Gmina Miejska Nowe Miasto Lubawskie

PI.271.10.2020

Dotyczy specyfikacji istotnych warunków zamówienia (SIWZ) w postępowaniu o udzielenie zamówienia publicznego w trybie przetargu nieograniczonego na rewitalizację Rynku w Nowym Mieście Lubawskim.

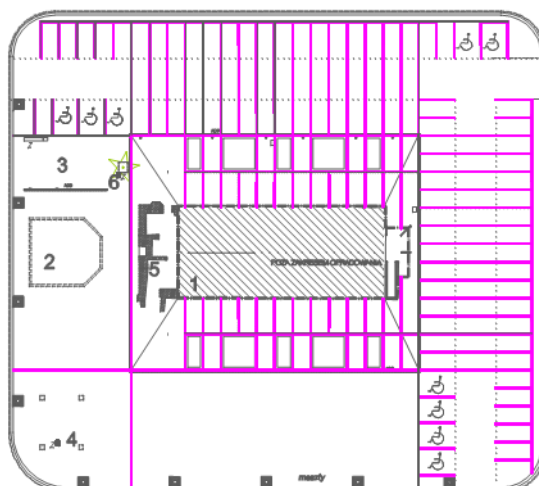
„Proszę o wskazanie pozycji w kosztorysie, w której należy wycenić oznaczenie przebiegu ścian piwnic dawnego ratusza przez wybrukowanie ich obrysu w rzucie łamaną kostką formatu 10x10x10 z czerwonego granitu Balmoral.”

Przebieg ścian piwnic dawnego ratusza przez wybrukowanie ich obrysu łamaną kostką 10x10x10 z czerwonego granitu należy wycenić w ramach odrębnej nowej pozycji kosztorysowej. Należy przyjąć wielkość powierzchni wynoszącą 27,2 m².
